CEYET-CMM-077

REF: CONTRATO 4264 DE 2023 CUYO OBJETO ES “REALIZAR LA CONTRATACIÓN DE LAS CONSULTORÍAS PARA LA EJECUCIÓN DE LOS ESTUDIOS TÉCNICOS Y PROYECTOS PARA LA CONSTRUCCIÓN DE MONUMENTO EN MAPIRIPÁN, META”

ASUNTO: RESPUESTA INFORME DE REVISIÓN COMPONENTES ARQUITECTURA, PAISAJISMO, SEGURIDAD HUMANA Y SEÑALÉTICA.

▪ **Observación 01**

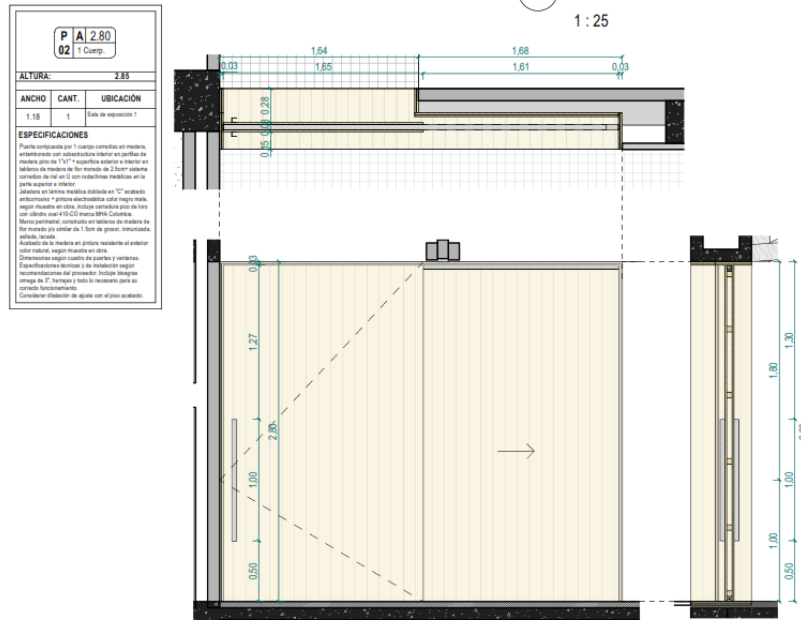
1. Puertas P02 Y P03: Se sugiere que las puertas sean de bisagra y no corredizas, ya que las corredizas se dañan en este clima.

Observación: Sin subsanar. Se requiere rieles que sean inspeccionables sin que se retire el Drywall.

RTA/ Como se muestra a continuación, el muro en Drywall se ajustó para no ocultar el riel, y que este pueda ser inspeccionable, ya que, por el funcionamiento de este espacio, no es posible que la puerta cambie de corrediza a batiente. Y en el caso de la P03, se ajustó de corrediza a batiente. Ver plano ARQ-402 y ARQ-405.

6. PLANO ARQ - 201 DETALLE 03:

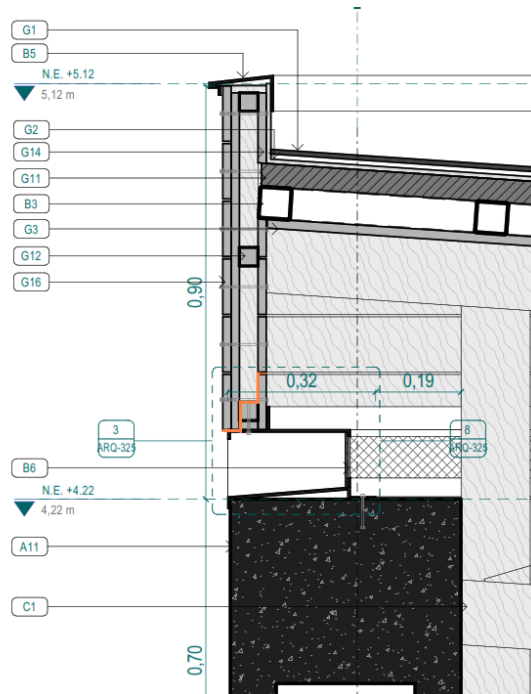
a. *El tablero de madera, como está planteado en el detalle, no funciona ya que las uniones entre tablillas se contraerán y expandirán con los cambios de clima. Toca plantearlo en listones de 4x4 de madera maciza que estén juntos, pero no pegados.*

b. *Se debe garantizar no tener perforaciones, que se sostengan sobre herrajes sin necesidad de perforar. En caso de perforarse, indicar por dónde y garantizar que por ahí no se entre el agua. Faltan detalles de los remates y flanches.*

c. *Se hace necesario mayores niveles de detalle 3D, Isométricos, etc. para la cubierta y el parapeto.*

Observación: Subsanaada parcialmente. Persisten parte de las observaciones y a. y b, en PLANOS ARQ-323, ARQ-324 y ARQ-325.

RTA/ Se realizan todos los respectivos detalles de las cubiertas donde se muestra el anclaje de las tablillas a un panel OSB y a la subestructura metálica, se tiene en cuenta todos los aspectos de impermeabilización y flujo de agua al exterior del edificio. Ver capítulo ARQ-320.
